**From:** "[5.1.2.e]" <[5.1.2.e]@uu.nl>  
**Sent:** Wed, 3 Jul 2019 09:07:11 +0200  
**To:** "[5.1.2.e]" <[5.1.2.e]@hvm.nl>; "[5.1.2.e]" <[5.1.2.e]@peutz.nl>  
**Subject:** Fwd: Renovatie ASP200 brandveiligheid  
**Attachments:** image011.png, image018.png, image020.png, image024.png, image026.png

**Onderwerp:** Renovatie ASP200 brandveiligheid

Hierbij ontvang je mijn reactie op jouw vraag met betrekking tot de projectie van de droge blusleidingen. Het voorstel is tevens doorgenomen met het team ondersteuning repressie van de VRU.

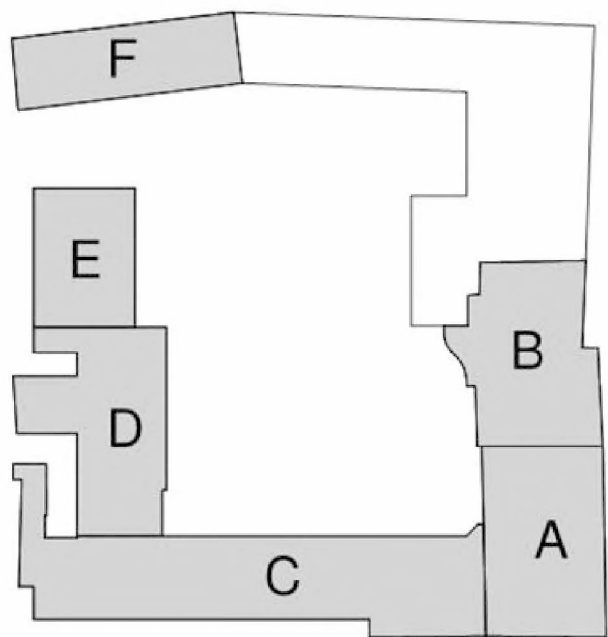
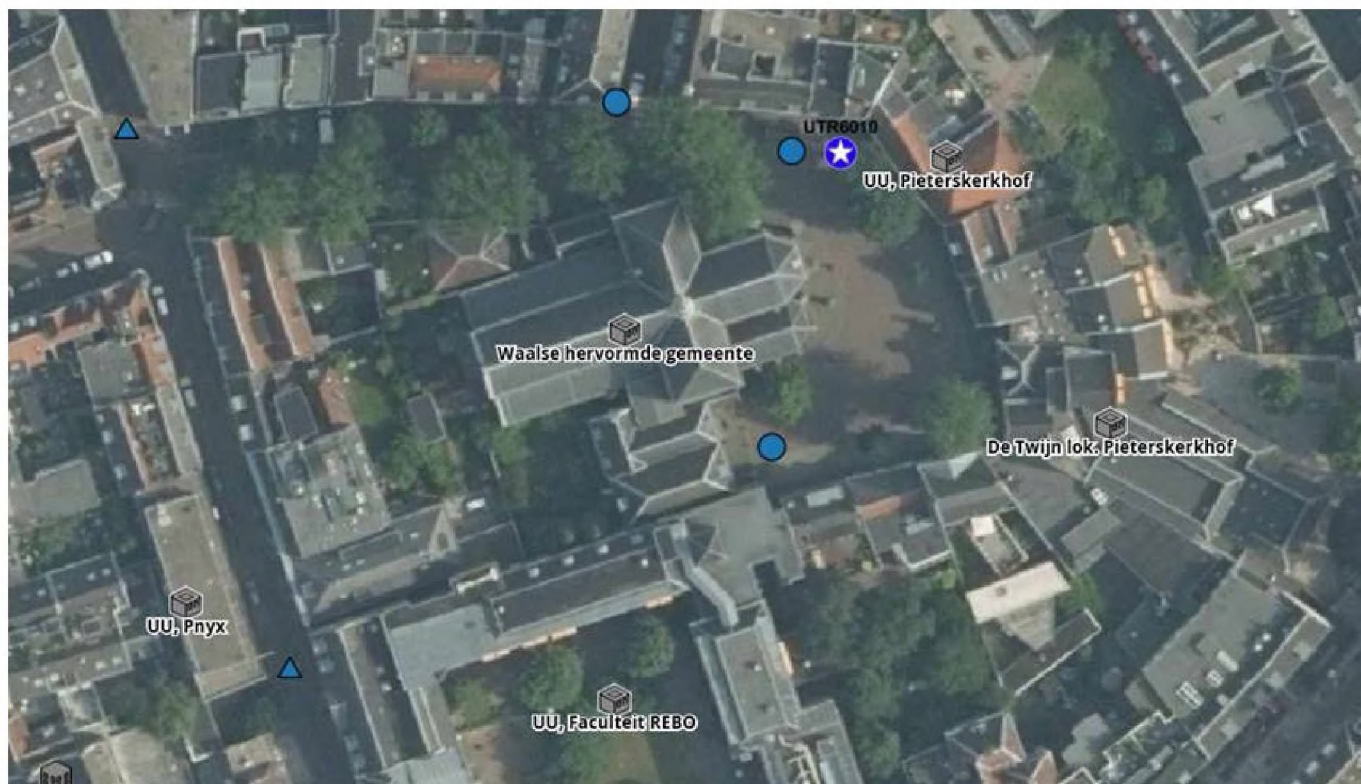
Het plan is getoetst door mijn collega van het team ondersteuning repressie. Wij zijn samen tot de conclusie gekomen dat de ingang aan het Pieterskerkhof de beste optie is als brandweeringang, e.e.a. conform de onderstaande afbeelding:

Van belang hierbij is dat de ingang dan ook als brandweeringang wordt uitgevoerd. Hiermee wordt dan bedoeld: de juiste toegangsverschaffing en de juiste herkenbaarheid. Geadviseerd wordt om de ingang aan Achter de Sint Pieter 200 wel aan te wijzen als neven brandweeringang, De aansluitpunten voor de droge blusleiding (DBL) worden dan gerealiseerd bij de brandweeringang van gebouw C. Vanaf hier kan dan het volledige object bereikt worden met de droge blusleiding. Wij gaan er vanuit dat de DBL dan met tenminste 2 leidingen uitgevoerd worden zodat beide vleugels goed bereikbaar zijn.
